Errata OVI40 UI V1.8 Batch 1 Bausatz

Möglicher Kurzschluß (photo DF9EH)

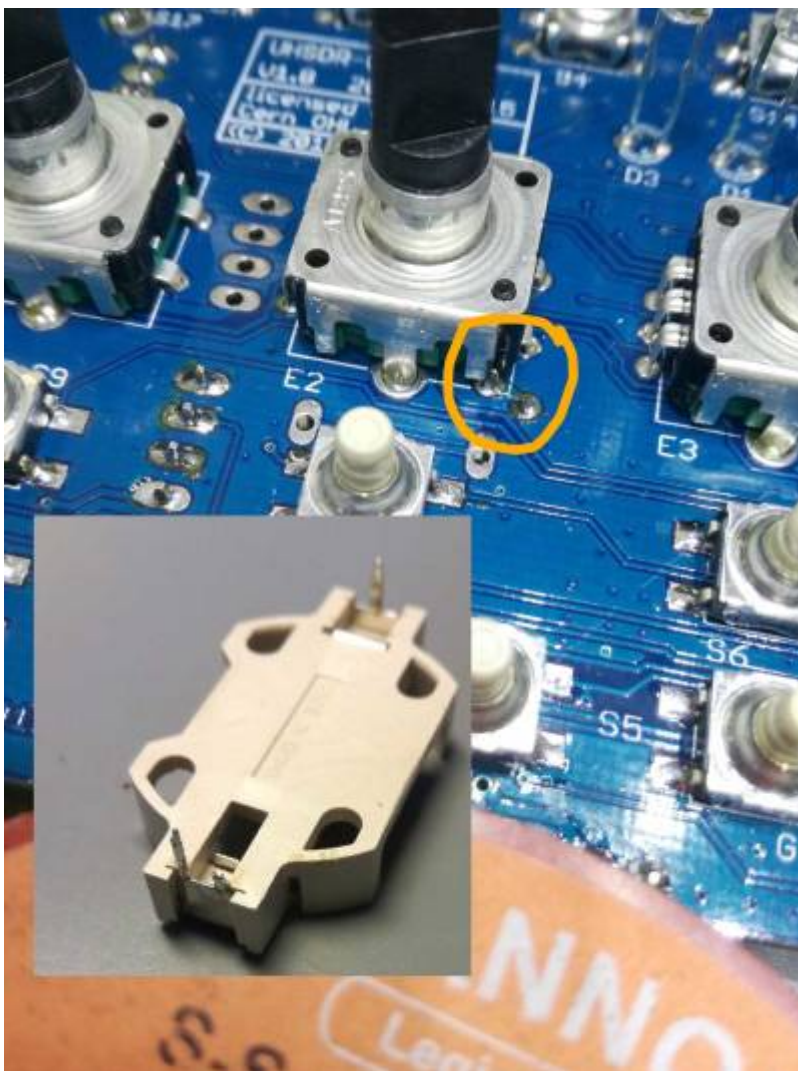
- Mini-USB socket J11 ist "Type A" aber "Type B" ist richtig, es liegt also das falsche Bauteil bei. Korrektes Teil beschaffen, z.B. Buerklin 72F2280
- CR2032 holder, bei dem Batteriehalter muß unbedingt vor dem einlöten einer der +Anschlüsse gekürzt/abgeschnitten werden
